## PRIMERGY BX900 S1 シャーシ ご使用上の注意

2009年7月  
富士通株式会社

### 3. 『ラック搭載ガイド』 B7FH-6111-01 への訂正事項

## 4. 『PRIMERGY BX900 S1 シャーシ ハードウェアガイド』 B7FH-6111-01 への訂正事項

#### 訂正 「ラックマウントキット」 ラックレール (2本1組) の形状について

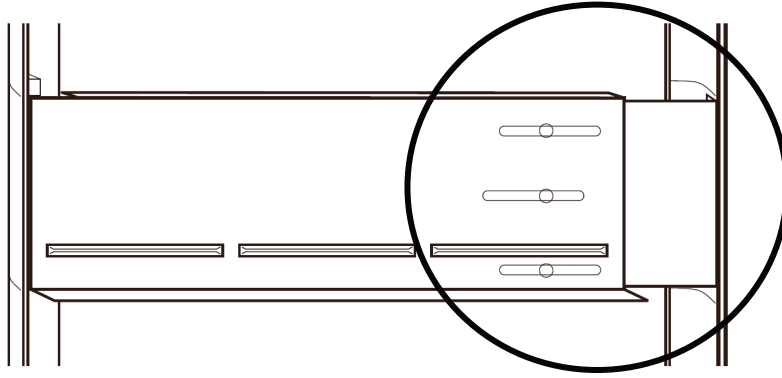
『ラック搭載ガイド』に記載されております「ラックレール」の形状について、次のような変更があります。

誤)

正)

#### 「4 ラックレールを取り付ける」手順の訂正

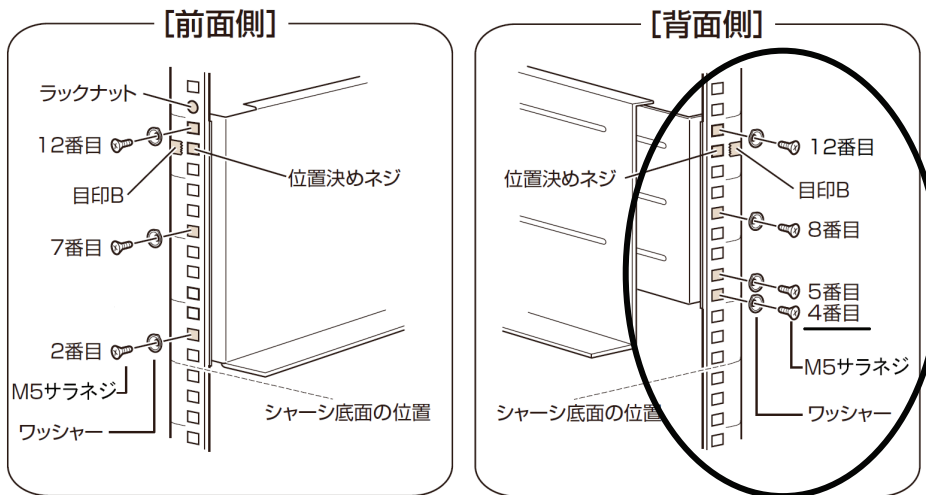
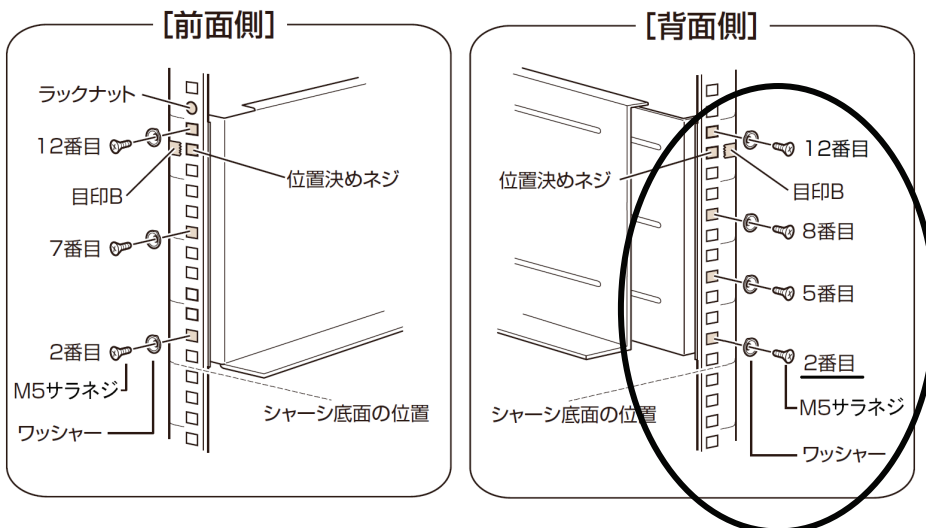
「ラックレール」の変更に伴い、背面側の M5 サラネジ取り付け位置は、下線のように 4 番目から 2 番目になります。

誤)

正)

### 訂正 3.3.2 取り付け/取り外し手順 (関連ページ : P. 56)

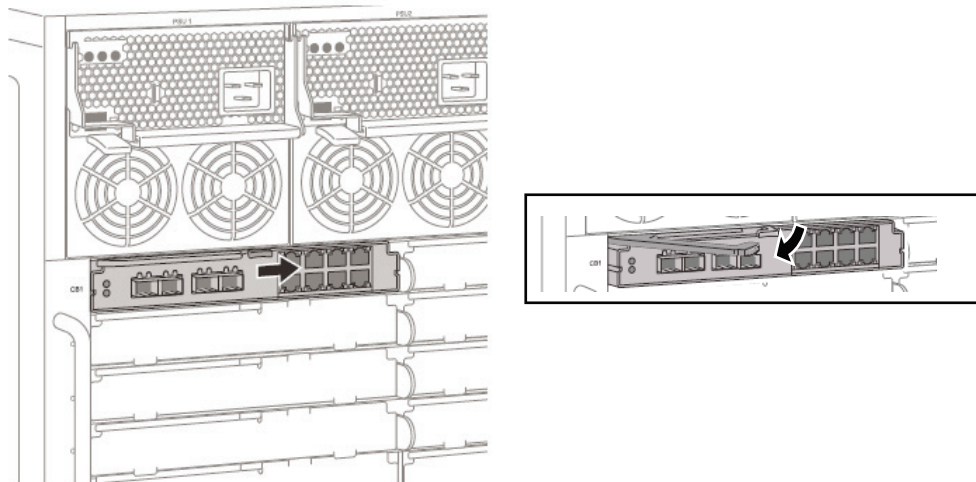
太字下線部が追加箇所です。

#### ■コネクションブレードの取り外し手順

5 コネクションブレードを取り外します。

1. リリースラッチを右にスライドさせて、リリースレバーを開放します。  
リリースレバーが少し開きます。  
リリースレバーが動かない場合は、手で引き出してください。
